改善箇所説明図

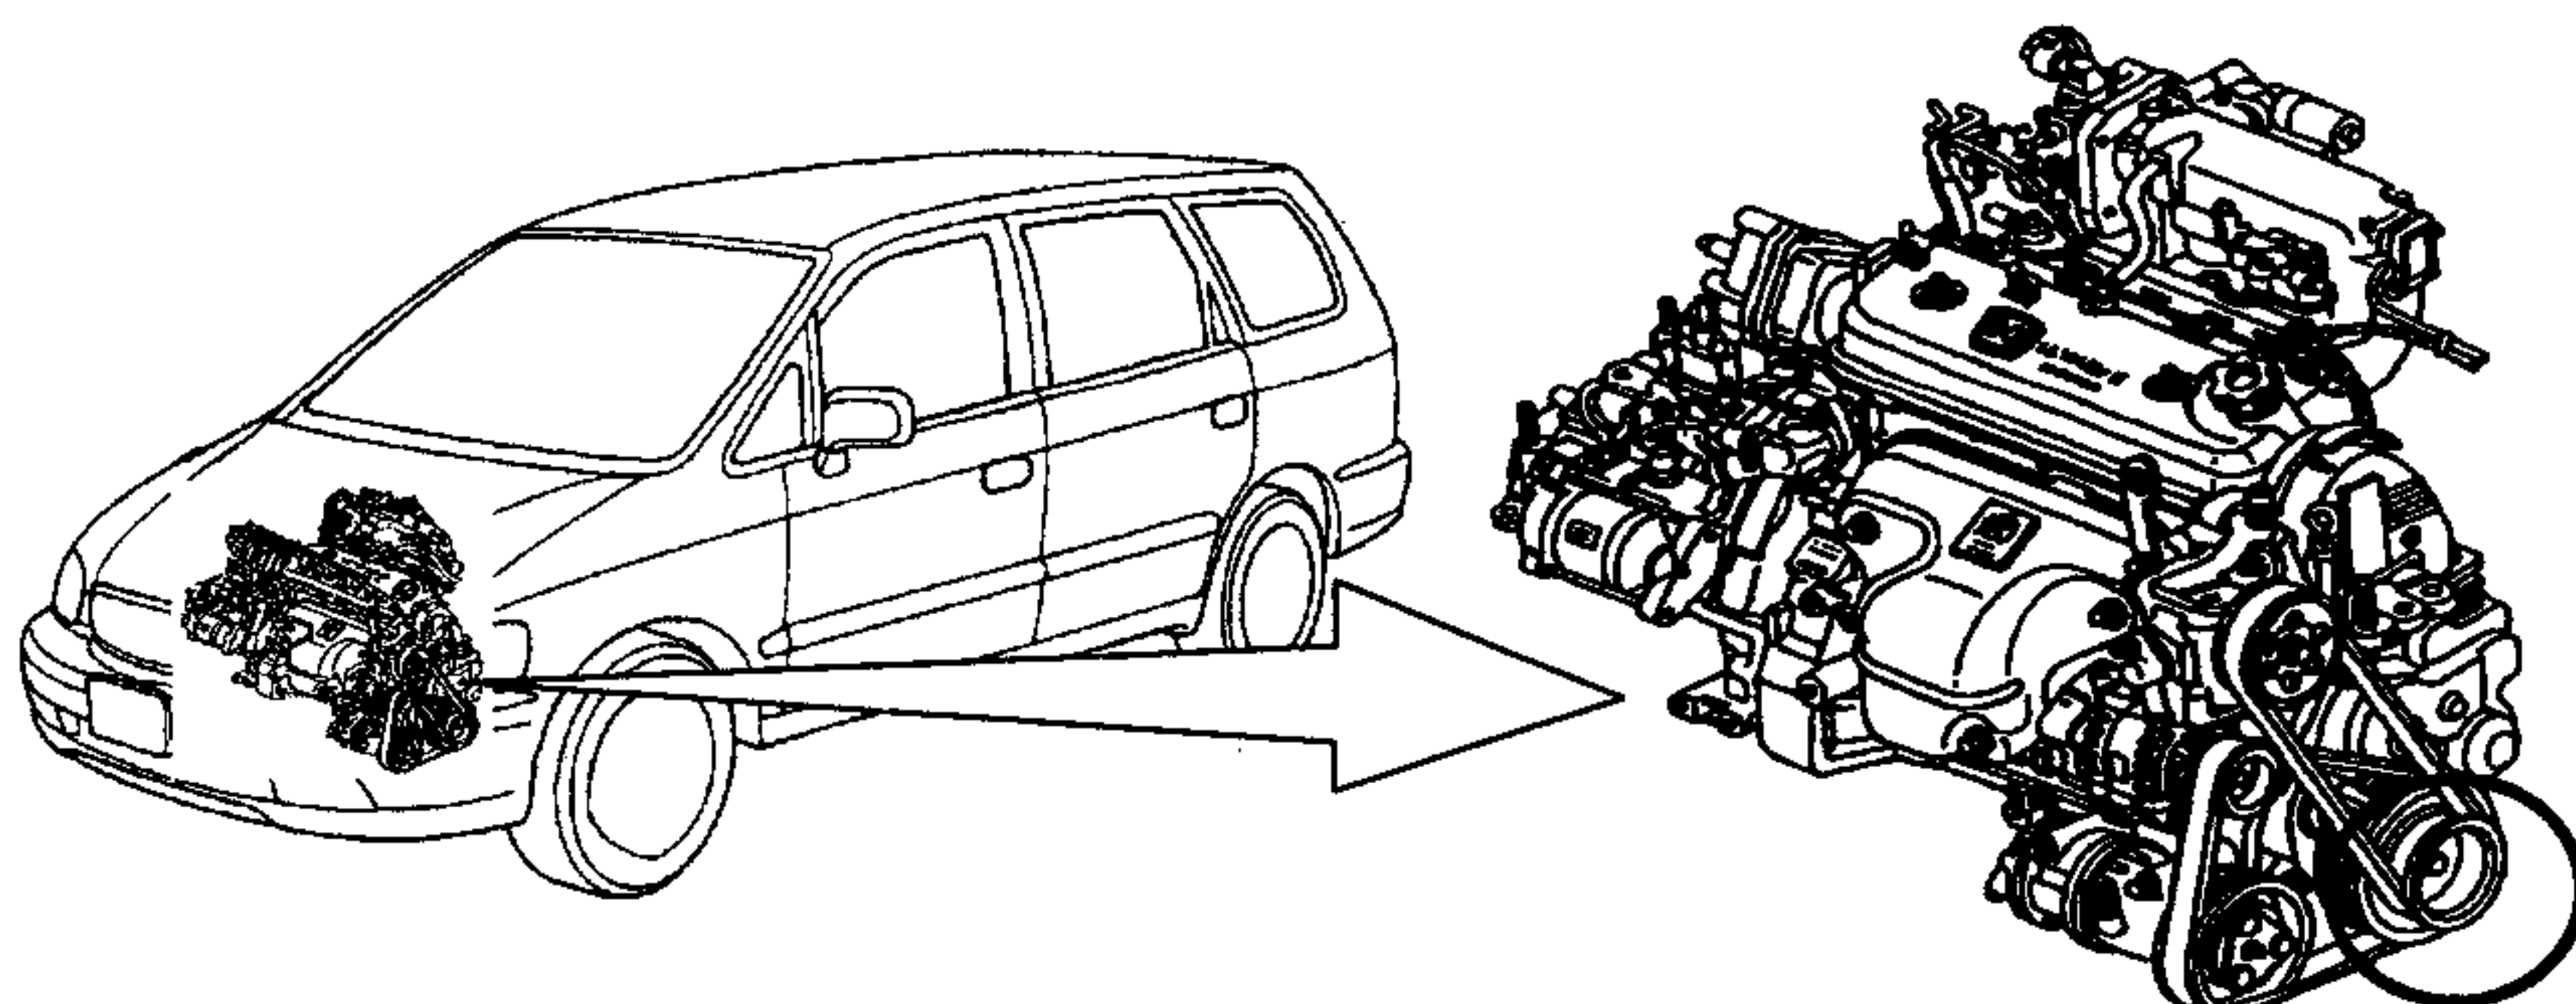
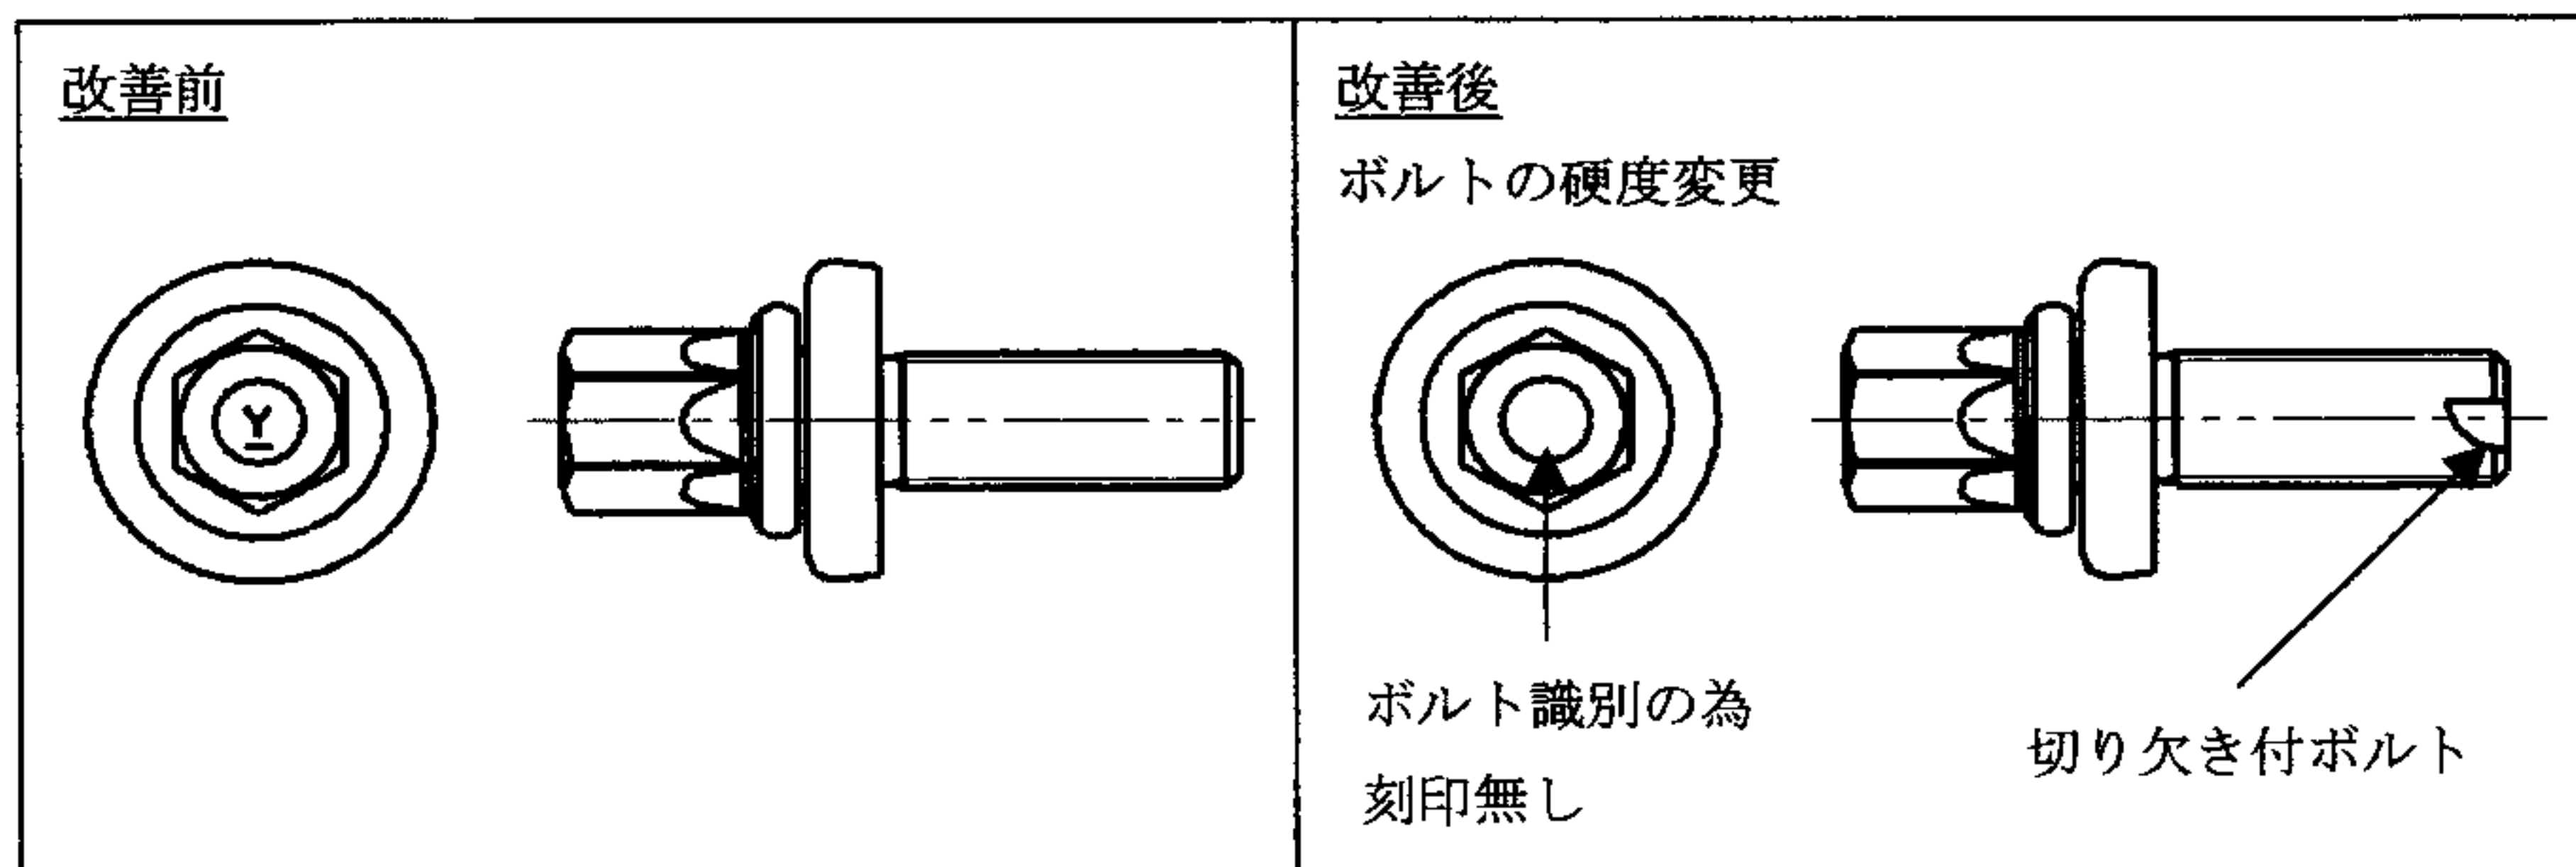
不具合発生箇所

原動機において、クランクシャフトの製造工程管理が不適切なため、プーリーボルト取付ネジ部に残留物が付着しているものがあり、プーリー取付ボルトの締付力が不足し、そのままの状態で使用を続けると、当該ボルトが弛み、異音が発生し、最悪の場合、クランクプーリーから補機駆動用ベルトが外れ、充電警告灯が点灯するとともに、ハンドルの操作力が增大するおそれがある。

改善措置の内容

全車両、プーリー取付ボルトを対策品に交換するとともに、クランクシャフト及びキーを点検し、当該部位に損傷のある場合は、良品と交換する。

識別：プーリー取付ボルトのボルト頭部に黄ペイントを塗布する。
